BREIÐVANGUR NR. 9-11-13 M. 1:100

Samþykkt á fundi byggingarnefndar þ. 9/10 1974
BYGGINGAFULLTRÚINN
Í HAFNARFIRÐI
F. Sigurðsson

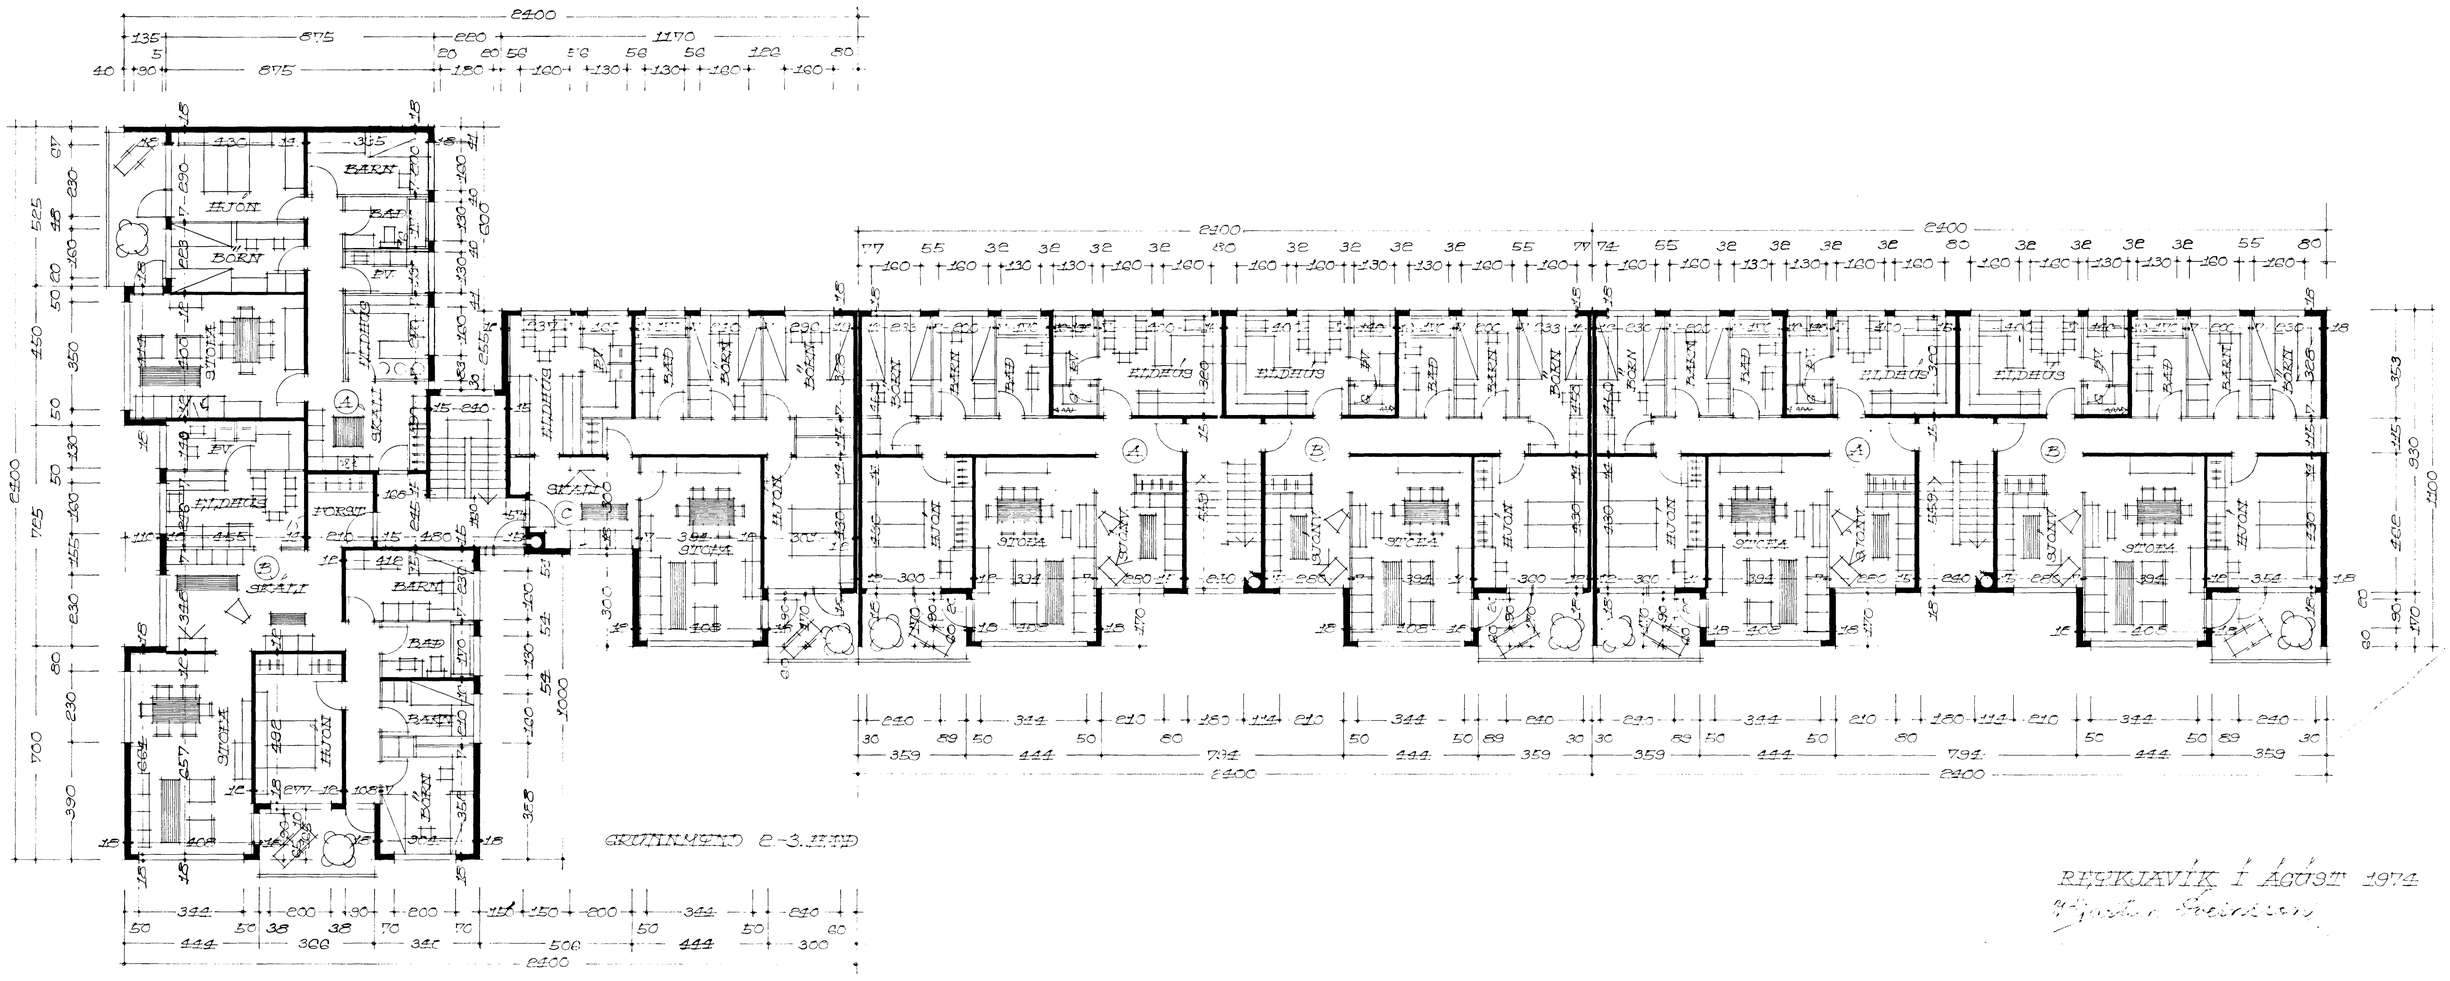
Inntak hitaveitu skal
samræma uppdr. J. Þorláksson,
gólf sorpgeymslu hækkað,
geymslur í kjallara nr. 9
fjarlægðar og vegir á milli
stela lengdar
Stakkur á kjallara nr
9 samþ. 9/10 74
enda falla samræ.d kjallara-
rými innri eða fjar
áhrifum þessum.
24/10 74 samþ. hækkun
á coffræð í kjallara úr
2.35 í 2.52, þ.e. 15 cm
(kóti J. Þorláksson úr 21.74)
í 21.85
